島根原子力発電所 2号炉 審査資料	
資料番号	EP-080 改 04
提出年月日	令和3年3月24日

気象資料の変更に伴う 島根原子力発電所原子炉設置許可申請書 の変更について

中国電力株式会社

第2.2-1図 気象官署の所在地

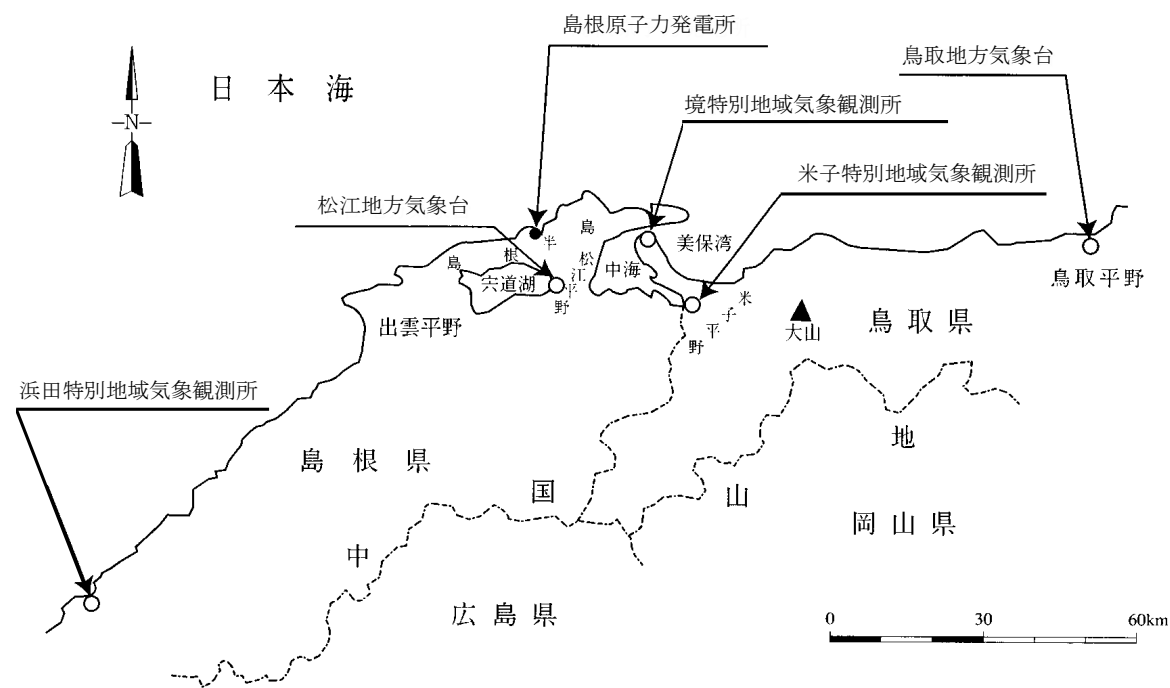
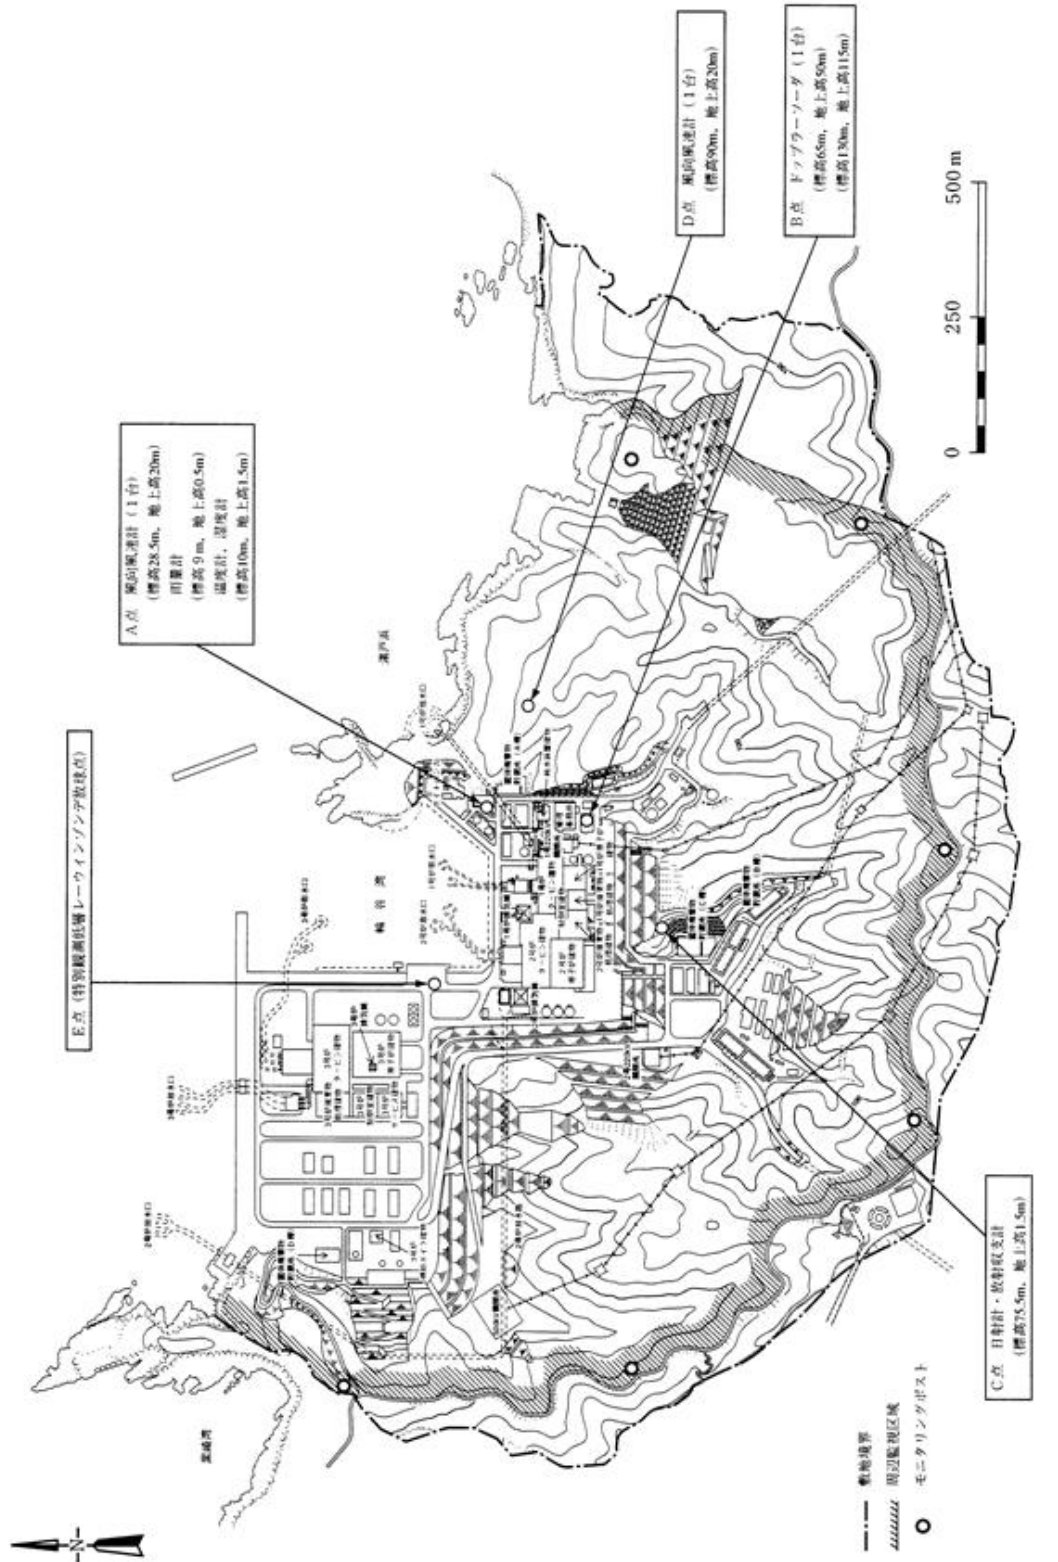
・米子測候所，浜田測候所
及び境測候所の無人観測
所化に伴う記載の適正化

第2.3-1図 気象観測設備配置図 (その1)

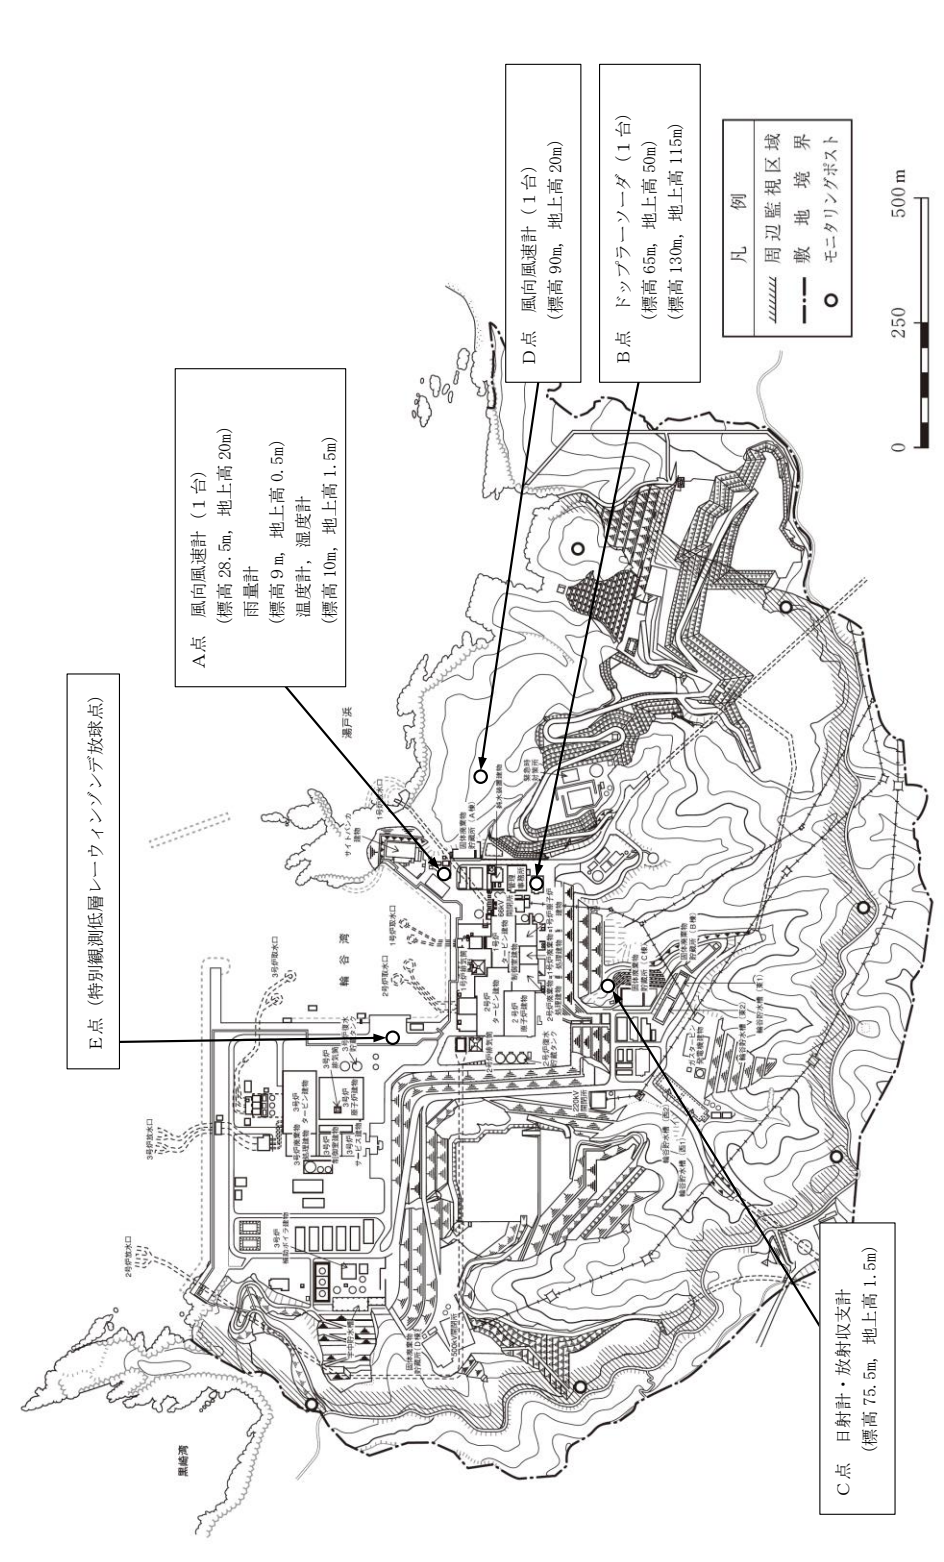
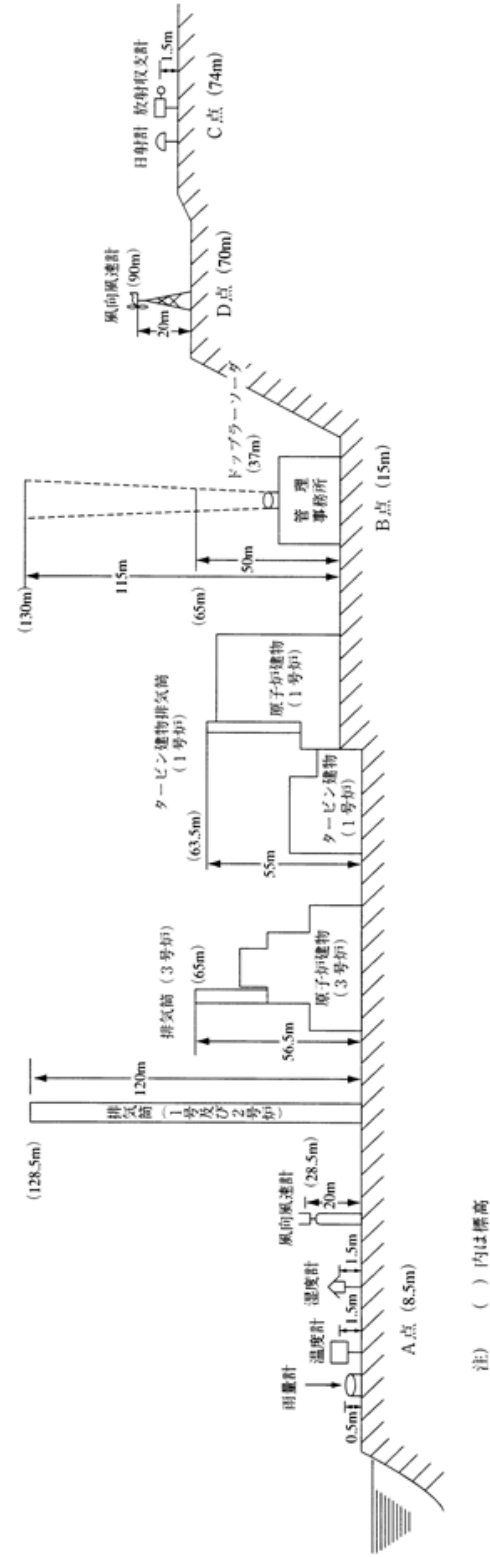
・構内配置図下図の最新化

第2.4-1図 敷地の風配図 (2009年1月~12月)

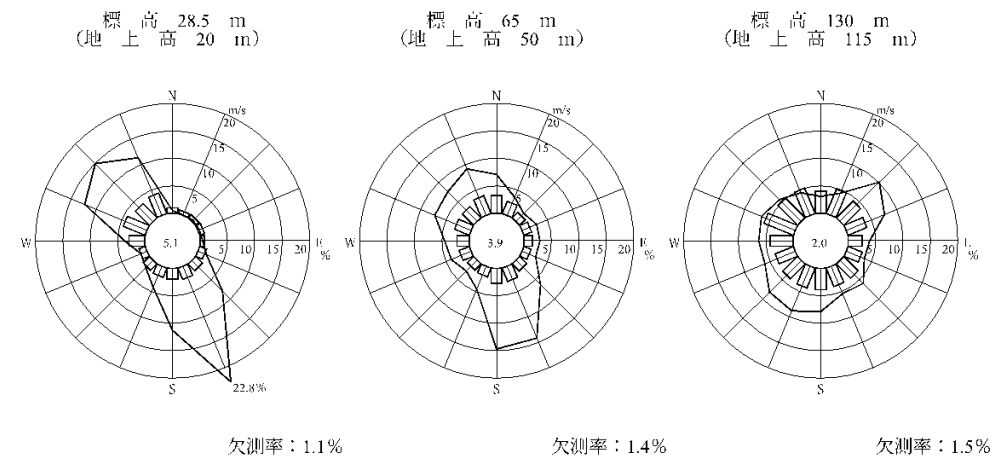
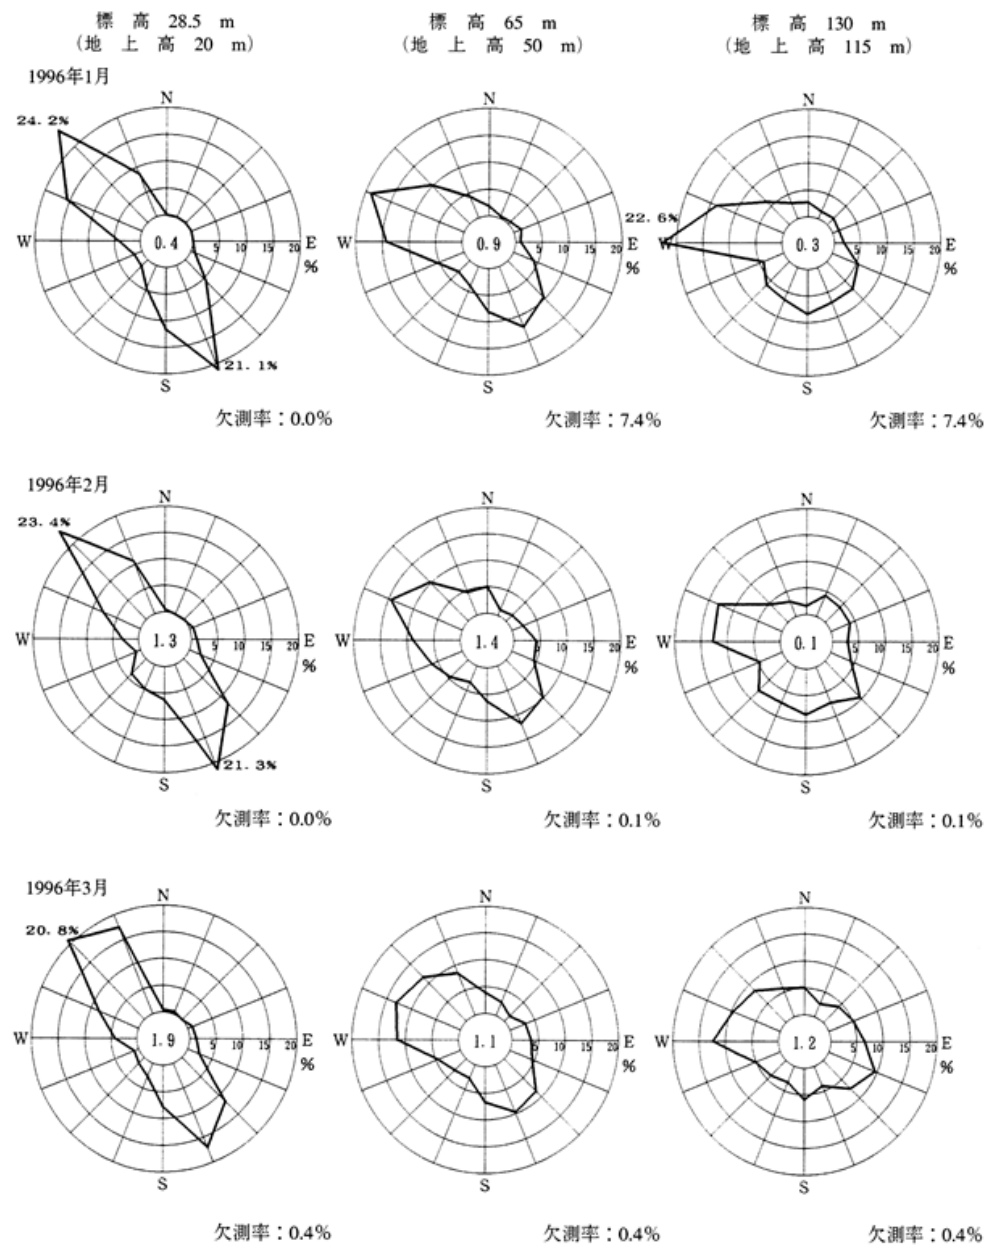
・気象期間の変更
 風向について、1996年と2009年とで、風向出現頻度は地上風、高所風ともに大きな変動はない。
 地上風はNW、SE方向の頻度が非常に多いことや、標高130mでは全体に分布し大きな偏りはないところなど、変更前後で同様の傾向となっている。
 風速についても大きな変動はないが、標高65mにおいて平均風速が少々小さくなっている。
 また、静穏(風速0.5m/s未満)の出現頻度が少々増加している。

第2.4-2図 敷地の風配図 (その1) (2009年1月~3月)

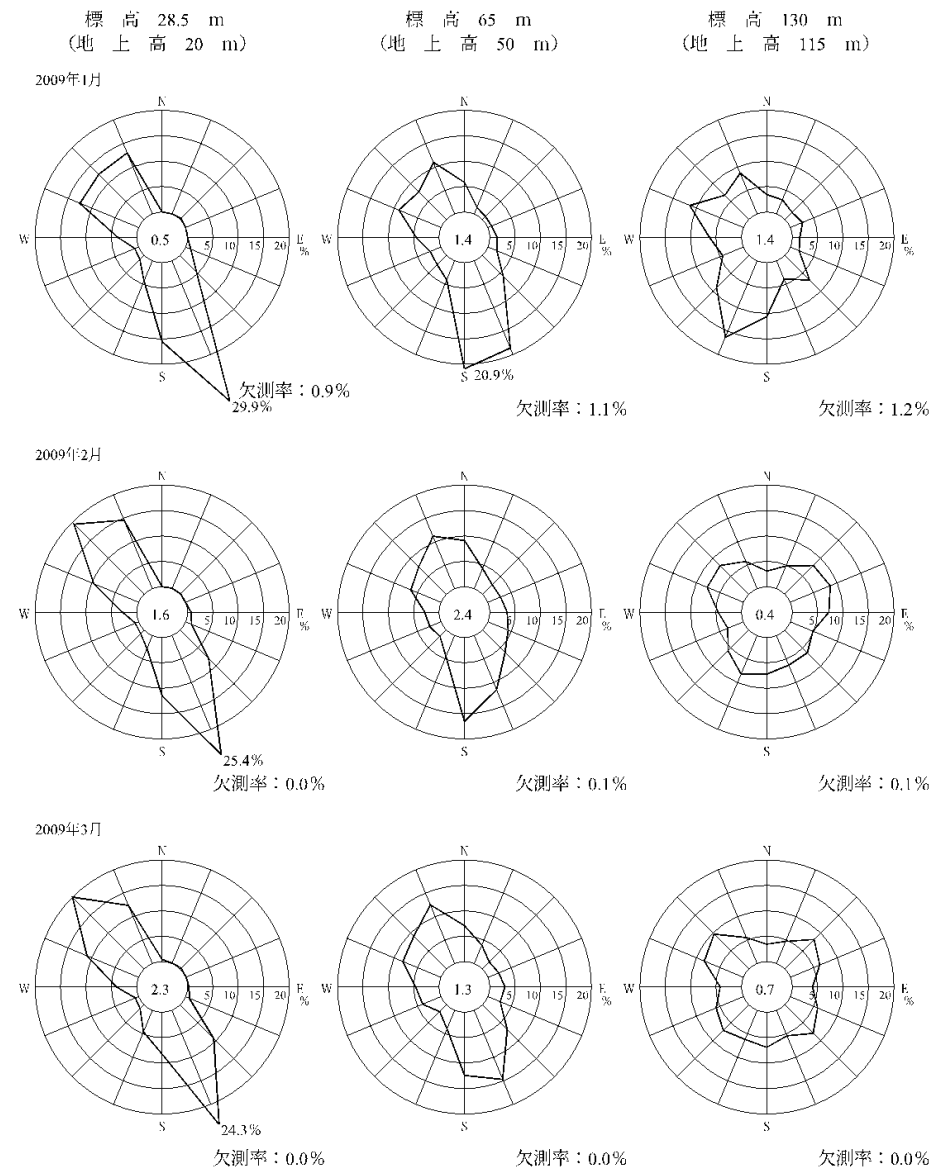
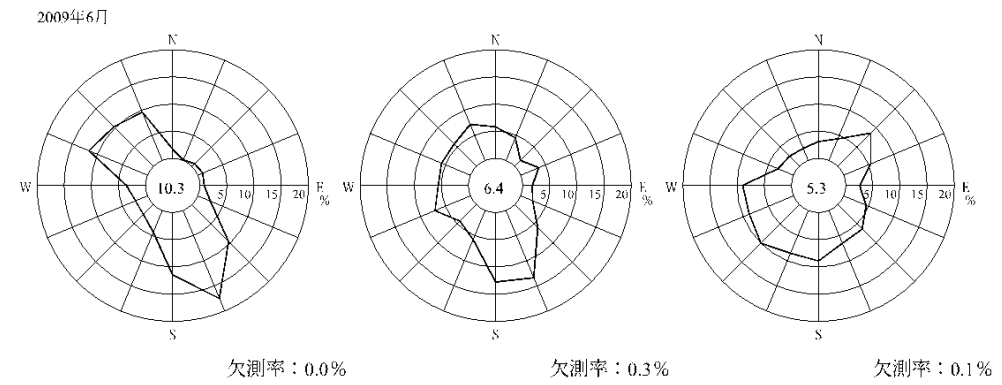
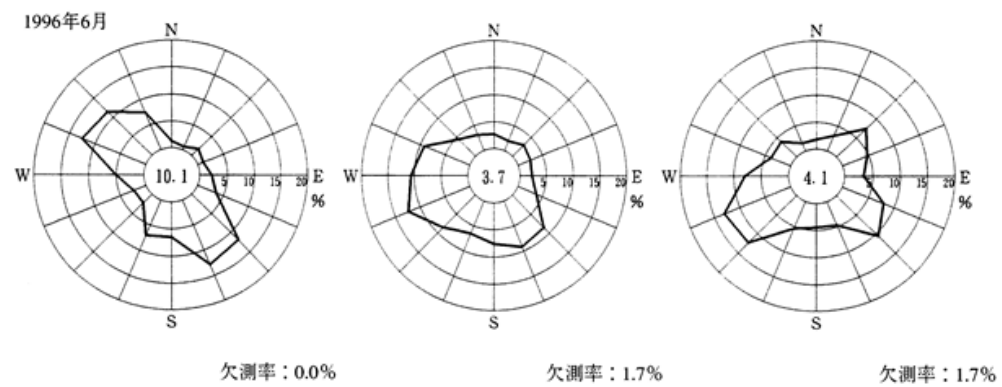
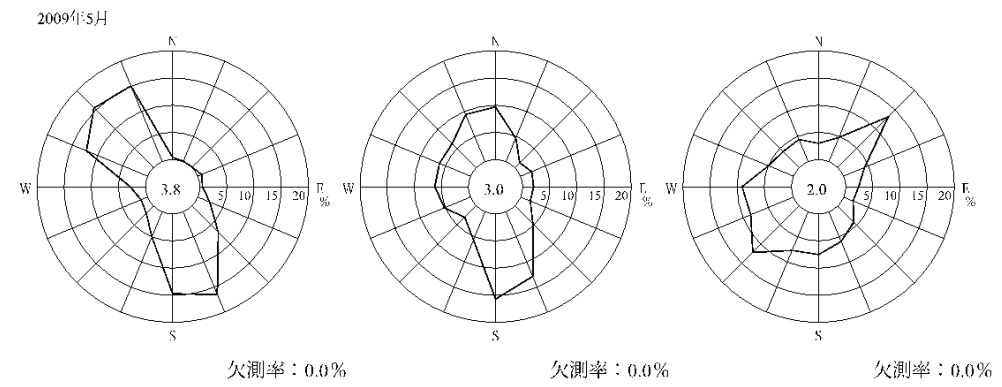
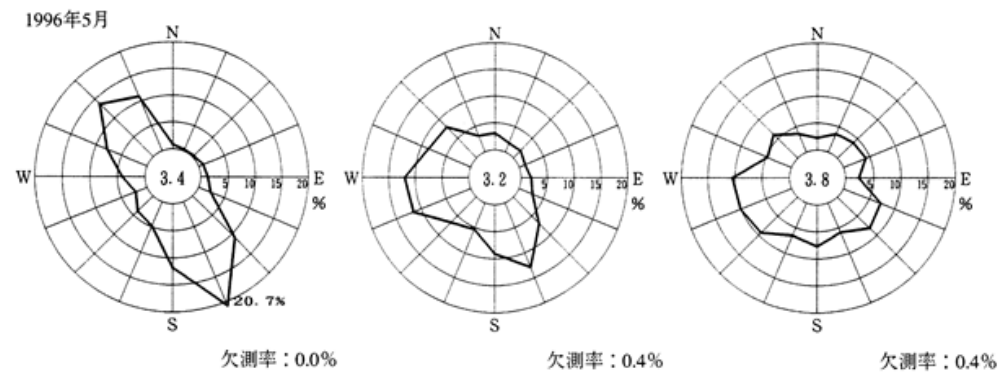
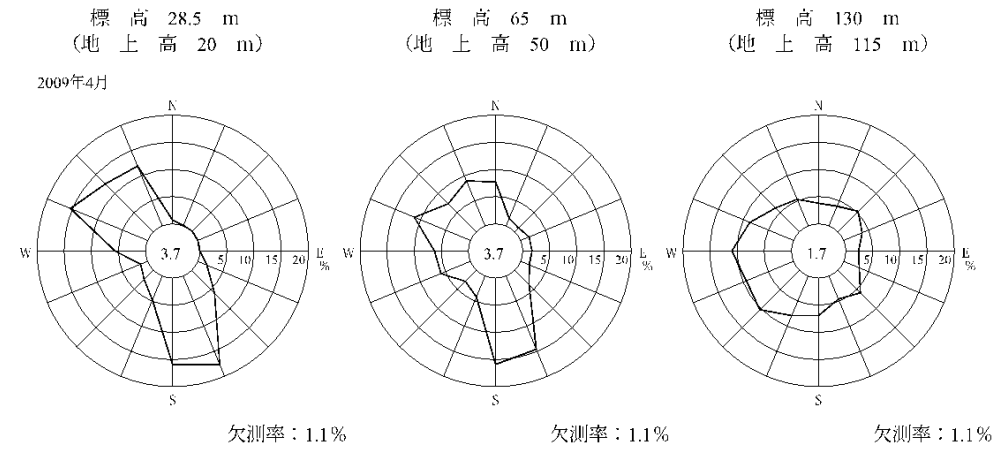
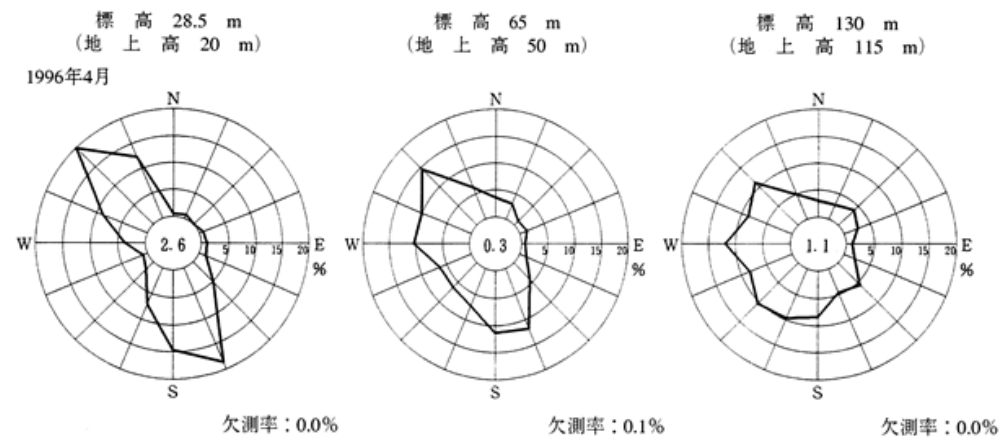
・気象期間の変更
